# ***swissauto***

## **Abdichten der Motorhalterungsschrauben**

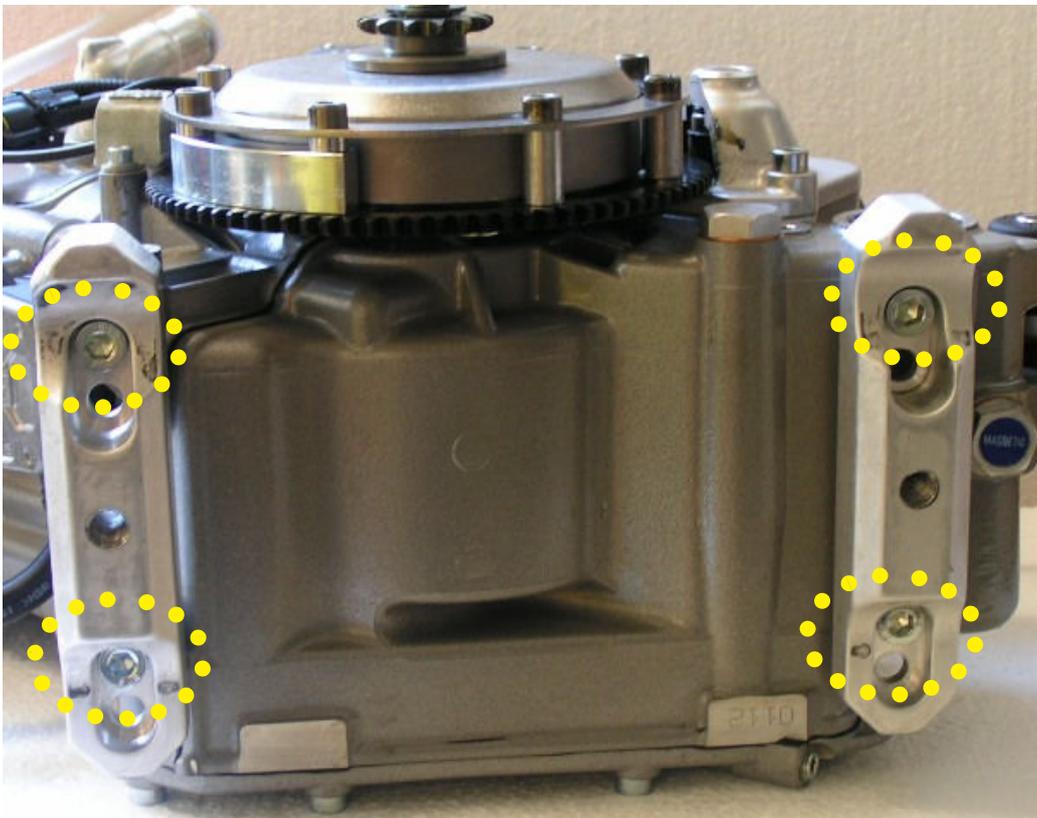
Wenn der Motor mit der Ausgelieferten Standard Position der Motorhalterungen nicht auf das Kart montiert werden kann, oder man die Position aus irgendwelchen Gründen verändern will, müssen alle 4 Schrauben der Motorhalterungen mit Loctite 243 montiert werden. (Seite 8 im Betriebshandbuch)

Da sich bei der vorderen Motorhalterung die Schraubenlöcher nahe an der Ölwanne befinden, dient der Loctite hier zur Abdichtung. Damit im Falle eines Durchbruchs der Gewindebohrung in den Ölraum kein Ölverlust entsteht.
